Mapa do celów projektowych

WYKONAWCA	PREZYDENT MIASTA ZIELONA GÓRA UL. PODGÓRKA 22, 65-424 ZIELONA GÓRA	Przedstawicielstwo Remontowo-Drogowe ul. Polowa 108 65-786 Zielona Góra
TEMAT	PRZEBUDOWA DROGI POWATOWEJ NR 4403F NA ODCINKU OD HM 0+00,00 DO HM 5+87,20, PRZEBUDOWA SKRZYŻOWANIA DROGI POWATOWEJ NR 4403F Z DROGĄ GMINNĄ NR 104469F ORAZ REMONT DROGI POWATOWEJ NR 4403F NA ODCINKU OD HM 5+87,20 DO HM 6+67,19 WRAZ Z PRZEBUDOWĄ ZJAZDU PUBLICZNEGO NA DZIAŁKĘ 619 W RAMACH ZADANIA PN "PRZEBUDOWA ZJAZDU PUBLICZNEGO Z DROGI POWATOWEJ NR 4403F UL. LUDWIKA WARYŃSKIEGO W ZIELONEJ GÓRZE"	
PROJEKTANT	mgr inż. Maciej Emiliań	mgr inż. Maciej Emiliań
SPRAWDZAJĄCY	mgr inż. Łukasz Grzesiewicz	mgr inż. Łukasz Grzesiewicz
PROJEKTANT	mgr inż. Bartosz Chrostek	mgr inż. Bartosz Chrostek
SPRAWDZAJĄCY	mgr inż. Paweł Włoczek	mgr inż. Paweł Włoczek
PROJEKTANT	mgr inż. Maciej Bielecki	mgr inż. Maciej Bielecki
SPRAWDZAJĄCY	mgr inż. Szymon Schmidt	mgr inż. Szymon Schmidt

PROJEKTANT	mgr Jerzy Cienkosz	mgr Jerzy Cienkosz
SPRAWDZAJĄCY	mgr inż. Zbigniew Chudziński	mgr inż. Zbigniew Chudziński
RYBUNEK		
PROJEKT ZAGOSPODAROWANIA TERENU		SKALA: 1:500 DATA: 04.02.2021

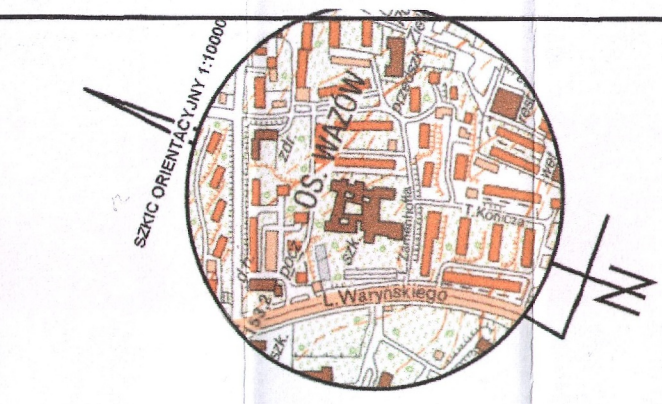
w odniesieniu do Art. 36a.5.1) stwierdza się, że zmiany przebiegu krawężników, obrzeży oraz nawierzchni, a także zmiana lokalizacji wpustów deszczowych nie zmieniają obszaru oddziaływania obiektu, na której obiekt został zaprojektowany, a co za tym idzie wskazane zmiany stanowią nieistotne odstępienie od zatwierdzonego projektu zagospodarowania terenu
